**DEMANDE DE RENSEIGNEMENTS N° 4 DE LA RÉGIE DE L'ÉNERGIE (LA RÉGIE) RELATIVE À LA  
DEMANDE DE MODIFICATION DES TARIFS ET CONDITIONS DES SERVICES DE TRANSPORT POUR  
L'ANNÉE 2020**

**INDICATEURS DE PERFORMANCE**

**Figure R5.3**  
**Courbe de prévision des marges disponibles**  
**Avril-novembre 2019**

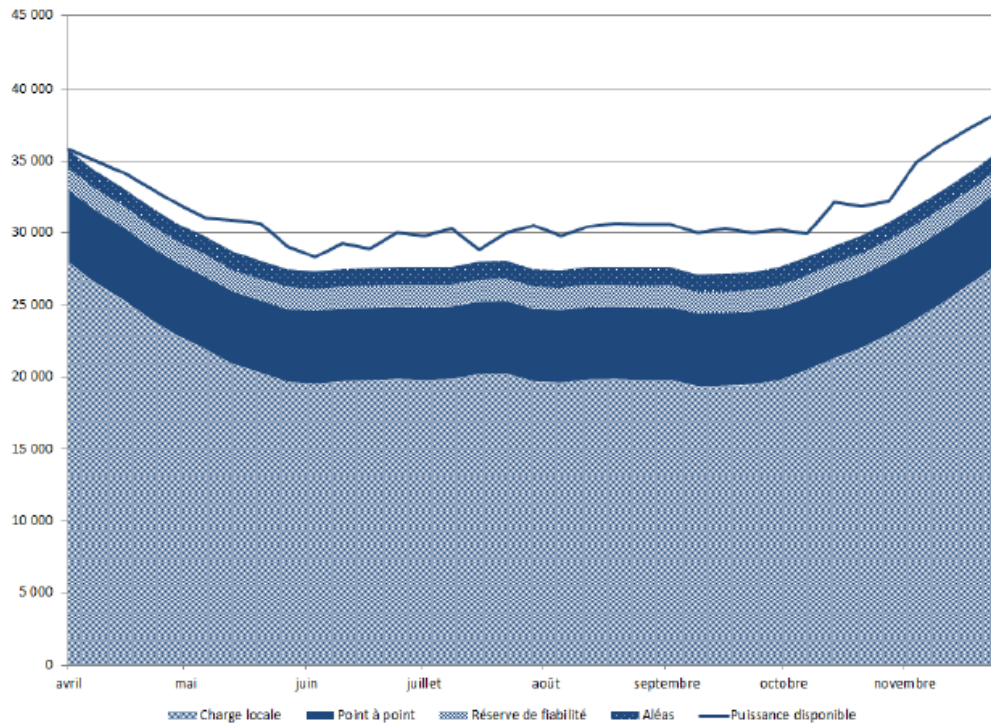
**3.1** Veuillez comparer les marges nettes projetées à la référence (i) avec les marges disponibles prévues à la référence (ii) et expliquer les écarts significatifs.
